**Projet d'aménagement d'un parc photovoltaïque flottant
et au sol
déposé par RES
Mise en compatibilité par déclaration de projet du PLU de
Lafitte-Vigordane**

Commune de Lafitte-Vigordane (31) lieu dit « Milhat »

**Avis de l'Autorité environnementale
sur le dossier présentant le projet et comprenant l'étude
d'impact
au titre d'une évaluation environnementale commune
(articles L.122-14 et R.122-27 du code de l'environnement)**

**N° saisine : 2020-8880
N° MRAe : 2020APO89
Avis émis le 3 décembre 2020**

Figure 2 : Plan des principaux éléments constituant le parc photovoltaïque (source Ectare)

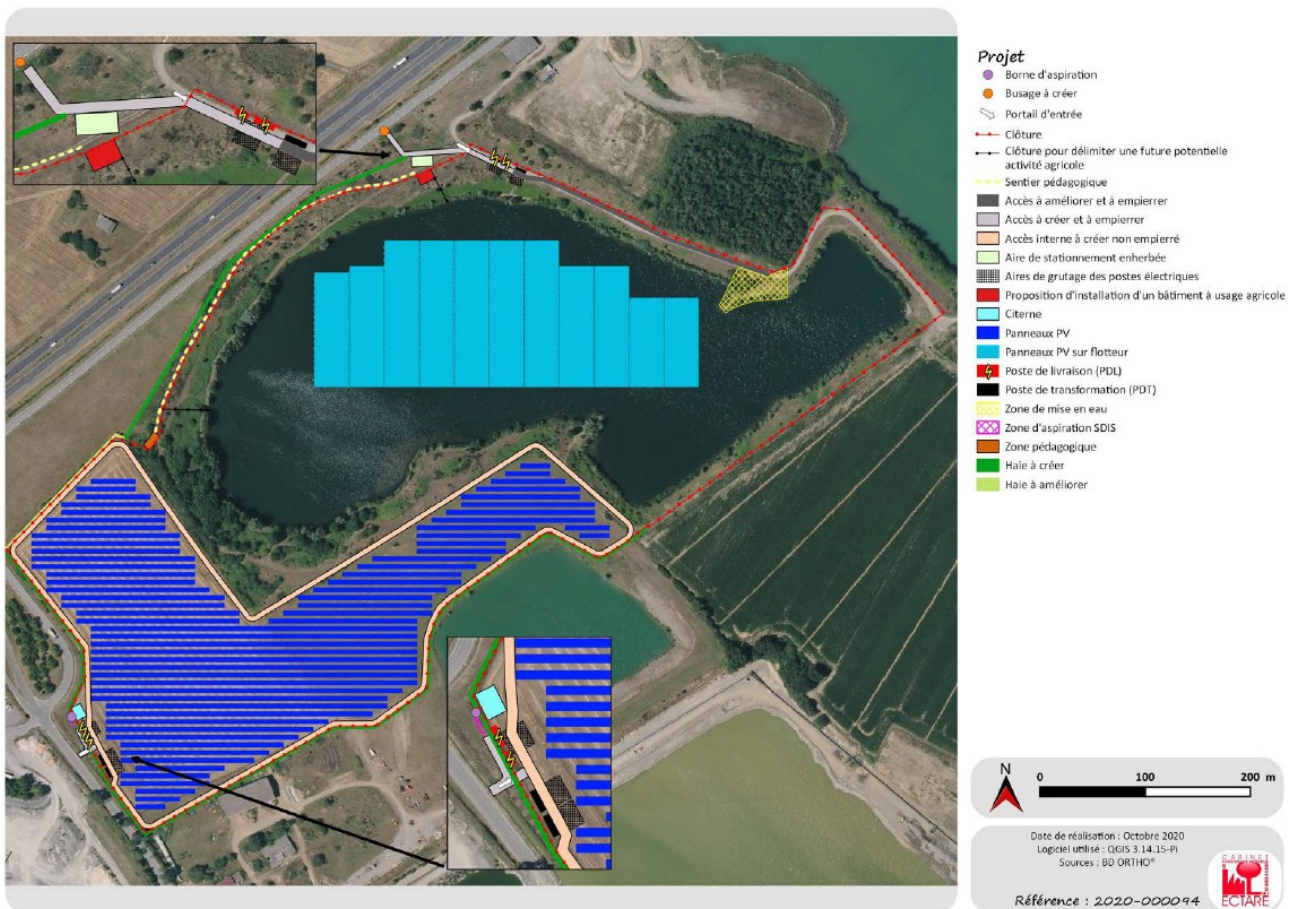
La MRAe relève que le choix définitif quant à l'ancrage des structures flottantes (fixées au fond du bassin ou aux berges) ne sera effectué qu'en fonction des résultats d'une étude complémentaire ne figurant pas actuellement dans le dossier. La MRAe considère qu'à défaut de choix, les incidences pour l'environnement (biodiversité et paysage notamment) des deux procédés

La MRAe recommande de compléter le dossier, par une évaluation des incidences des hypothèses d'équipements d'ancrage et de câblage sur la faune et le paysage et d'en conclure les mesures d'évitement de réduction et de compensation à mettre en œuvre.

Figure 3 : Aménagements prévus par la CPES Milhat pour maintenir et créer des activités agricoles sur le site (source Artifex)

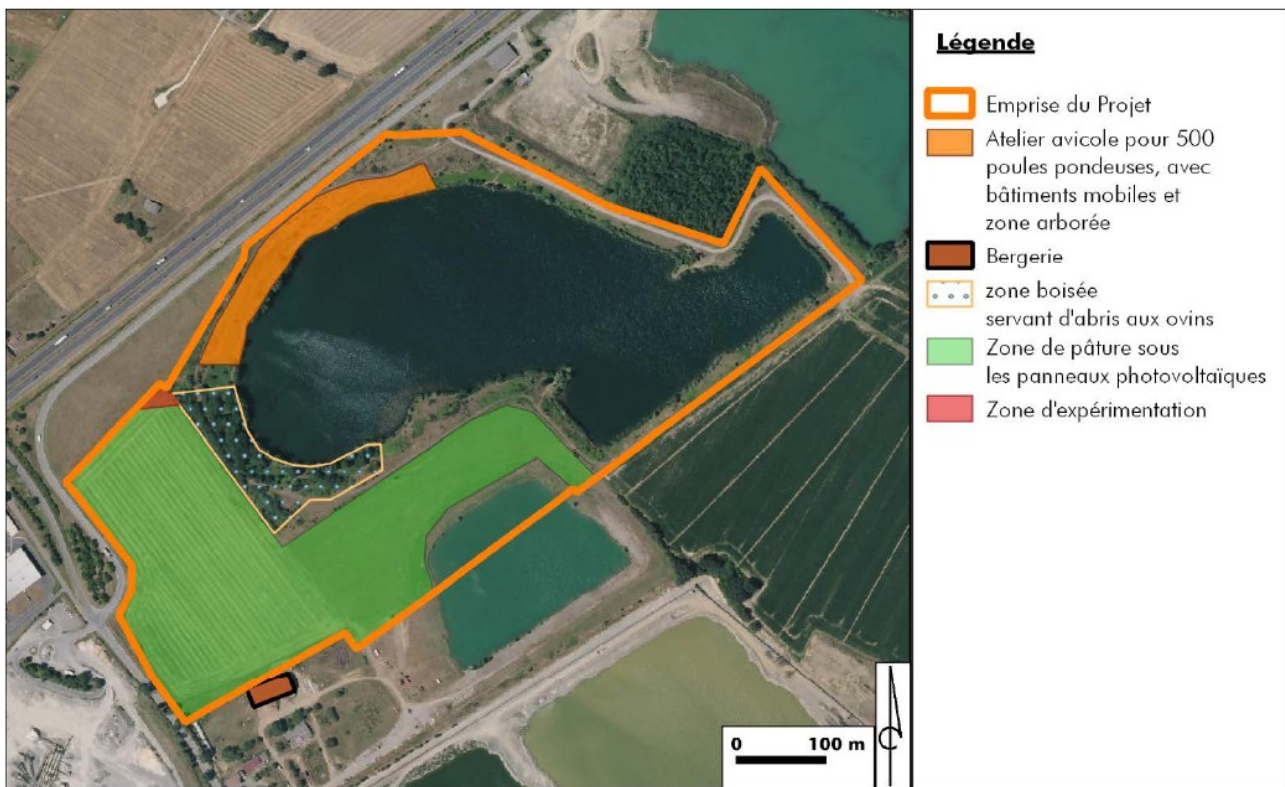
La MRAe relève que l'atelier avicole sera localisé au droit d'une végétation arbustive dont certaines zones ont des enjeux environnementaux évalués comme moyens. En effet, les boisements constituent un site de chasse pour les chiroptères et oiseaux arboricoles. Par ailleurs, les friches et fourrées, habitat de nidification de la Cistole des joncs et de la Linotte mélodieuses, sont localisés au droit de cette zone.

La MRAe recommande que le dossier soit complété par une évaluation des impacts du local avicole pour les habitats naturels et les espèces et qu'une implantation sur un secteur de moindre impact environnemental soit recherchée.

Figure 4 : Localisation des projets recensés dans l'étude d'impact

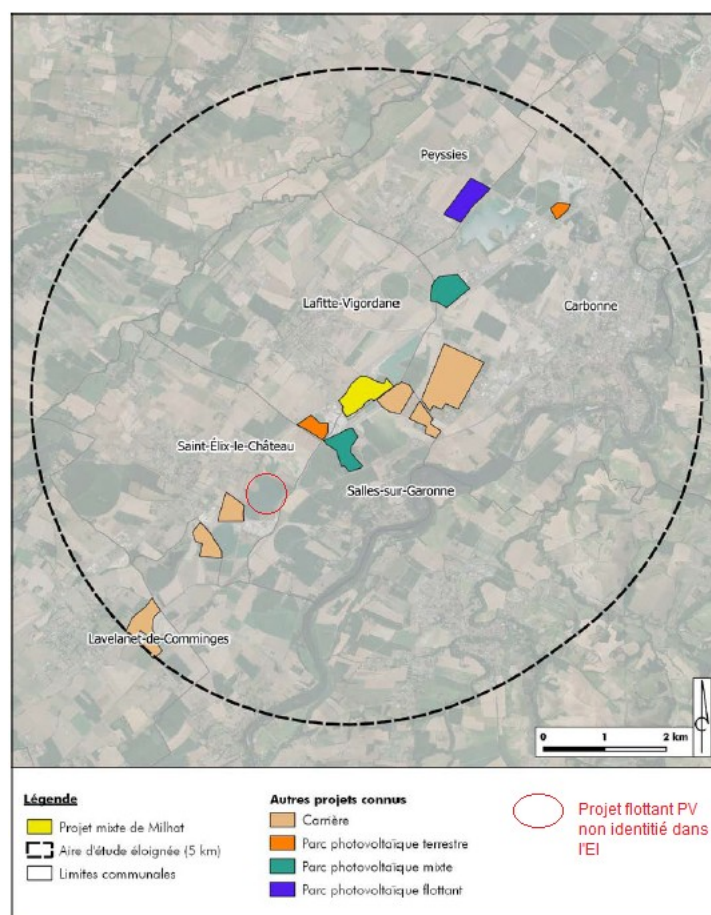
La MRAe relève qu'un autre projet de centrale photovoltaïque flottant est localisé à proximité du présent projet, porté par AKUO ENERGIE sur la commune de Saint Elix-le-château, qui n'est pas référencé dans l'étude d'impact alors que l'autorité environnementale a rendu un avis le 24 septembre 20209 date antérieure au dépôt de la présente demande. La MRAe souligne que l'analyse des effets cumulés doit être complétée en tenant compte du projet de Saint-Elix-le-château. L'évaluation des impacts cumulés et cumulatifs doit être revue notamment pour la faune volante.

La MRAe ne rejoint pas cette conclusion, des effets cumulés étant susceptibles d'être observés. D'un point de vue méthodologique, concernant les effets cumulés sur l'avifaune, il est attendu a minima une évaluation du rapport entre les surfaces d'habitats d'alimentation, de repos, d'hivernation, de halte migratoire ou de reproduction soustraites à l'avifaune (par espèce) et les surfaces d'habitats similaires restant disponibles sur le secteur, intégrant tous les projets. L'étude d'impact ne fait pas la démonstration de la capacité des milieux limitrophes à accueillir sur le long terme les espèces présentes sur le site d'étude.

La MRAe recommande de compléter l'étude d'impact par une analyse argumentée des effets cumulés sur la biodiversité et le paysage de tous les projets présents dans la vallée de la Garonne en considérant en particulier le projet porté AKUO ENERGIE sur la commune de Saint-Élix-le-Château.

Figure 8 : Extrait OAP créée pour le secteur « Milhat » (source Paysages)

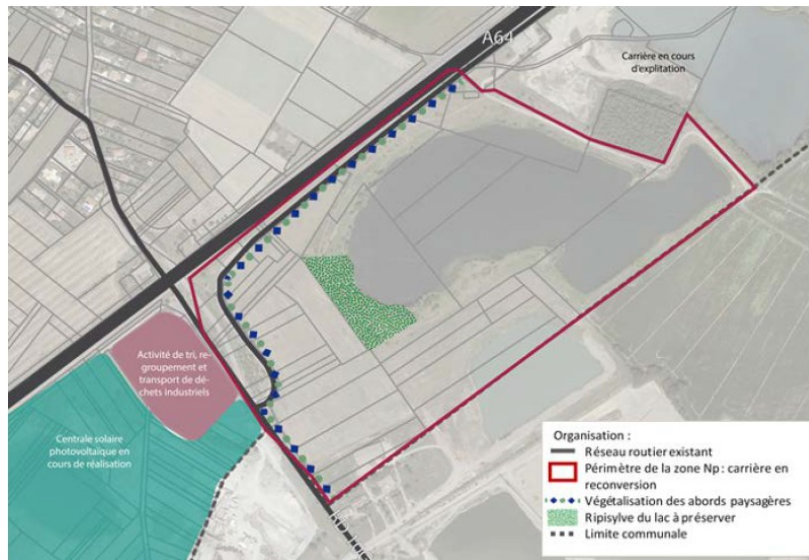
La MRAe note favorablement la traduction de ces mesures dans le règlement du PLU.

La MRAe recommande de compléter la traduction des mesures de compensation en recherchant, au niveau de la commune, de nouveaux habitats favorables à la faune volante, égale à la surface couverte par les panneaux et de traduire les mesures de conservation de cet habitat dans le règlement pour un usage uniquement écologique (pas d'activité humaine, pas d'activité industrielle possible).
